Vorgenommene Änderungen

Datum: 29.03.2023

Fachregelentwurf 01 Außenwandbekleidungen Stand 03/2023

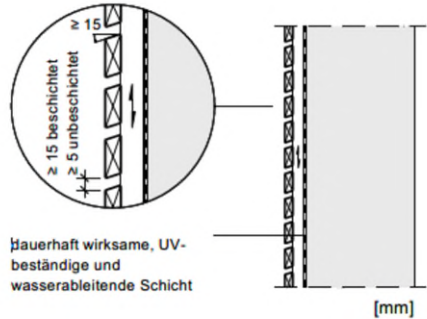
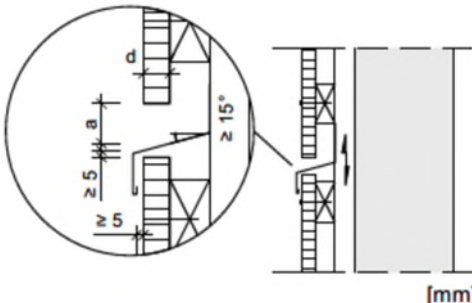
| (1) | 2 | (3) | 4 | 5 | (6) | (7) |
|-------------------------------|--|---|------------------------------------|---|---|---|
| | 8.2.3 | (3) Tabelle 5 Windzone 1; Windzone 2; Windzone 3; Windzone 4; | ed | Der Verweis auf Fußnote b ist technisch nicht mehr notwendig. | In allen Zeilen, jeweils den Verweis streichen: $\leq 850 \text{ b}$ | |
| | 8.2.3 | (3) Tabelle 5 Fußnote a: | ed | s.o. | a: Nach DIN EN 18516-1 Nur zulässig bei Bekleidungen aus Holzwerkstoffplatten mit einer Fläche $\leq 0,4 \text{ m}^2$ und einem Eigengewicht $\leq 5 \text{ kg}$ und oder bei Brettbekleidungen mit einer Brettbreite $\leq 0,3 \text{ m}$ und Unterstützungsabständen durch die Unterkonstruktion $\leq 0,85 \text{ m}$ | |
| | 8.2.3 | (3) Tabelle 5 Fußnote b: | ed | s.o. | b: Für Konstruktionen in Holztafelbauweise mit einem Ständerabstand von 83,5 cm können die für 850 mm Unterstützungsabstand angegebenen und nachgewiesenen Verankerungsabstände zur Verbemessung herangezogen werden. | |

| (1) | 2 | (3) | 4 | 5 | (6) | (7) |
|-------------------------------|--|---------------------------------------|------------------------------------|---|--|---|
| | 8.4 | (6) Abb. 12 | ed | Unbeschichtete Situation wurde in der Abbildung aufgenommen, um den in Abschnitt 8.4 (6) empfohlenen Mindestabstand darzustellen. | Abbildungsbeschriftung geändert: Ausführungsmöglichkeit offener Bekleidungen mit beschichteter und unbeschichteter Rhombusschalung | |

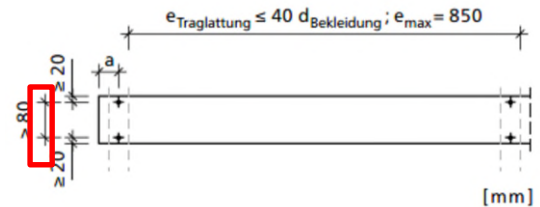
| (1) | 2 | (3) | 4 | 5 | (6) | (7) |
|-------------------------------|--|---------------------------------------|------------------------------------|--|---|---|
| | 8.4 | (6) | ed | Aus der Beschreibung der Fugenbreite von 5 mm ging nicht eindeutig hervor, dass hiermit der Abstand der Bekleidungs-elemente untereinander gemeint ist. Die | (6) Die Fugenbreite darf die Bekleidungs-elementdicke nicht überschreiten. Bei unbeschichteten Konstruktionen haben sich mindestens 5 mm Fugenbreite bewährt, um Fertigungstoleranzen sowie Quell- und Schwindmaße aufzunehmen (Abb. 12). | |

| (1) | 2 | (3) | 4 | 5 | (6) | (7) |
|-------------------------------|--|---------------------------------------|------------------------------------|---|--|---|
| | | | | Aufnahme des Bildverweis auf die ergänzte Abbildung 12 soll dies erläutern. | | |
| | 8.4 | (6) Abb 12 | ed | Maß von 5 mm für unbeschichtete Bauteile wurde ergänzt. |  | |
